JRR-3 原子炉施設における予備品の扱いについて

令和3年3月16日
日本原子力研究開発機構
原子力科学研究所

【R3.3.4 ヒアリングコメント】

【R3.3.9 コメント】

制御棒案内管の交換作業について

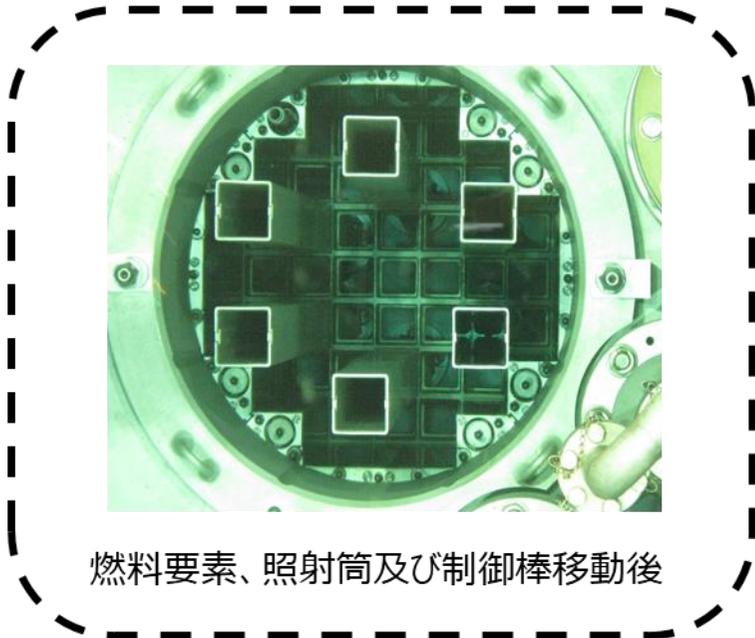
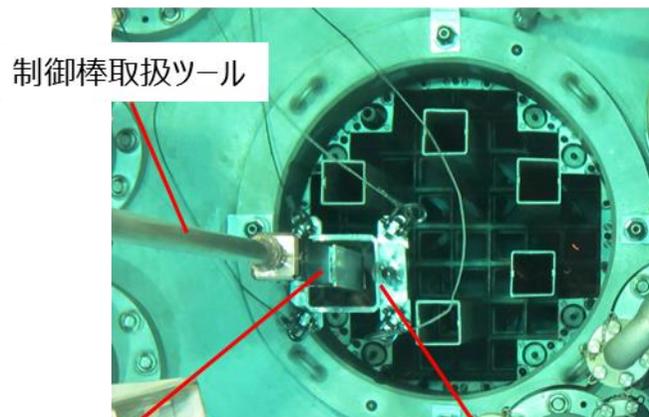
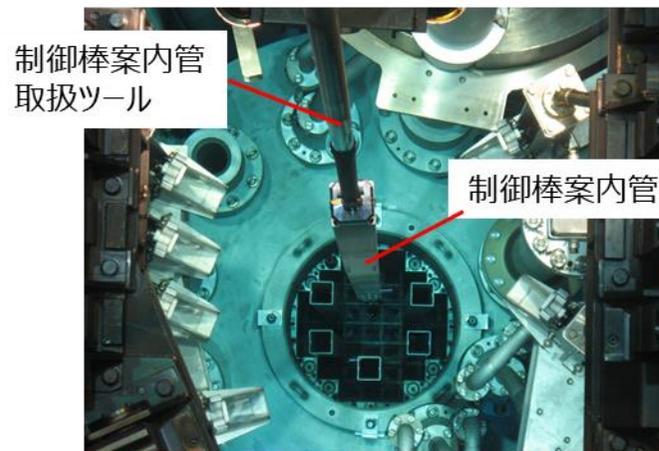
- ・予備品の取替工事を、保安規定上どのように位置付けているのかについて説明すること。
- ・過去の交換実績はあるのか。その時の検査の考え方について説明すること。
- ・本件予備品の据付工事として、具体的にどのような作業や確認が発生するのかについて説明すること。

制御棒案内管の交換手順は以下のとおり (作業イメージ図を別添に示す)。

- ①炉心に装荷された燃料要素及び照射筒の移動
- ②制御棒の取り出し

③制御棒案内管の取り出し及び装荷

④制御棒の復旧

⑤照射筒及び燃料要素の装荷

交換作業終了後、以下により性能要求を満足することを確認する。

①目視又はカメラ等により炉心構造物の据付状態を確認する。

②制御設備(制御棒)の動作試験により制御棒が正常に動作することを確認する。

復旧作業完了後、制御棒駆動装置の動作試験を行い、制御棒案内管内を制御棒が正常に上下することを確認する。
